Keuringsverslag van een elektrische laagspanning- en zeer lage spanningsinstallatie

NIET CONFORM

Straatnaam Van Amstelstraat
Huisnummer 55
Busnummer 302
Postcode 2100
Gemeente Antwerpen
Land België

Controlebezoek van een oude huishoudelijke elektrische installatie van een wooneenheid bij verkoop op vraag van de verkoper volgens (KB 08/09/2019) - AREI Boek 1- 8.4.2. en 8.2.1. en 4.2.4.3.

Afbeelding schakel- en verdeelbord:

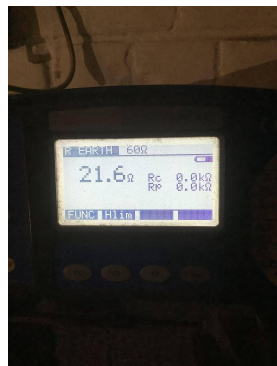
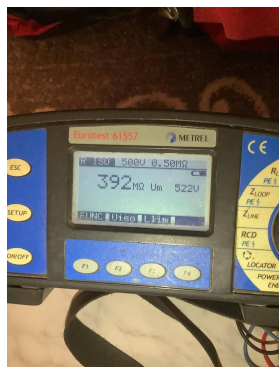
11.01 Eéndraadschema van de installatie is te voorzien en/of te vervolledigen. (Boek 1 Afdeling 2.12 - 2.13 en 3.1.2 en 9.1.2)

11.02 Situatieschema van de installatie is te voorzien en/of te vervolledigen. (Boek 1 Afdeling 2.12 - 2.13 en 3.1.2 en 9.1.2)

11.05 Inplantingsplan gemeenschappelijke aardverbinding niet aanwezig (Boek 1 onderafdeling 5.4.2.1.)

15.02 De aanduiding van de stroomkringen en/of apparatuur, aansluitklemmen, enz dient aangebracht of vervolledigd te worden. (Boek 1 Onderafdeling 3.1.3.1. en 3.1.3.3.A. en 5.1.6.1)

15.02.01 Elke elementaire stroombaan moet met een hoofdletter aangeduid worden. Elk lichtpunt, contactdoos, moeten genummerd worden in volgorde gezien vanaf de beschermingsinrichting tegen overstroom. (Boek 1 onderafdeling 3.1.2.1.)

15.09 De genaakbare, naakte onder spanning staande delen zijn onvoldoende afgeschermd. (Boek 1 Afdeling 5.1.4. en 4.2.2.3.)

15.13 De nominale spanning dient duidelijk vermeld te worden op een oordeelkundig gekozen plaats. (Boek 1 Onderafdeling 3.1.3.3.)

16.01 Een verzegelbare differentieelstroombeschermingsinrichting dient geplaatst te worden aan het begin van de installatie. (Boek 1 Onderafdeling 4.2.4.3.)

16.04 Een afzonderlijke differentieelstroombeschermingsinrichting met een gevoeligheid van 30mA is te plaatsen voor installaties van badkamer, wasmachine, vaatwas, droogkast en/of gelijkaardige toestellen. Deze dient ondergeschikt te zijn aan de hoofddifferentieelstroombeschermingsinrichting (Boek 1 Onderafdeling 7.1.4.1. en 4.2.4.3.)

16.05 De algemene differentieelstroombeschermingsinrichting dient aan het begin van de installatie geplaatst te worden (onmiddellijk na kWh teller), dit om de bescherming tegen onrechtstreekse aanraking te verzekeren bij gebruik van leidingen van klasse I (XFVB, VFVB, EXAVB, EVAVB, ...). (Boek 1 Onderafdeling 5.3.5.3.)

16.09 (Installaties voor 1/10/1981) Er is geen bescherming door een differentieelstroombeschermingsinrichting met een gevoeligheid van max 30mA voorzien voor contactdozen zonder aardpen. (boek 1 afdeling 8.2.1 punt 6)

18.07 Leidingen zijn te bevestigen met aangepaste bevestigingsmiddelen. (Boek 1 Onderafdeling 5.2.2. en 5.2.9.)

19.03 De verbindingen dienen verwezenlijkt te worden in borden, verbindings- of aftakdozen, aan de klemmen van schakelaars, contactdozen of verlichtingsarmaturen. (Boek 1 Onderafdeling 5.2.6.1.)
